INFORMAZIONE N° 90

Nuovo design pompe TA e T

Pompe
TA

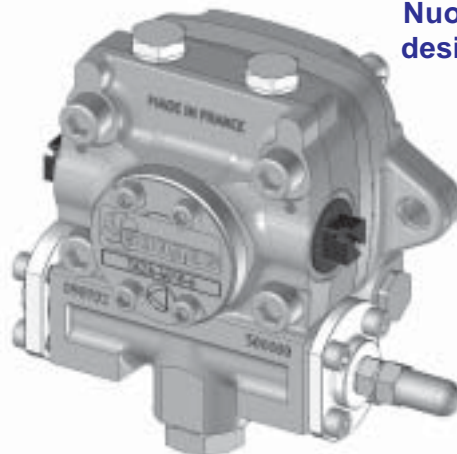
Attuale
design

Nuovo
design

Questa nuova macchina permetterà una maggiore flessibilità e precisione, e l'ottimizzazione del processo produttivo. Il nuovo centro di lavoro richiede una nuova forma delle fusioni per cui le pompe TA e T saranno leggermente modificate. **Il montaggio della pompa, la posizione e le dimensioni degli attacchi di entrata/ritorno/uscita non cambiano**, le pompe sono pienamente **compatibili** con gli attuali bruciatori.

Per identificare questo nuovo design, il numero di serie di queste pompe partirà da 500 000 (pompe TA) e 50 000 (pompe T) e pompe di riferimento include un **nuovo numero di revisione : revisione 7**.

Pompe
T

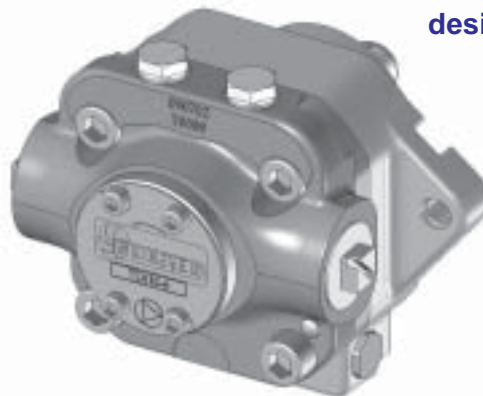
Attuale
design

Nuovo
design

TA 3C 4.010 **7**, TA4 A 4.010 **7** ... per le pompe TA
T3C 107, T5A 107 ... per le pompe T.
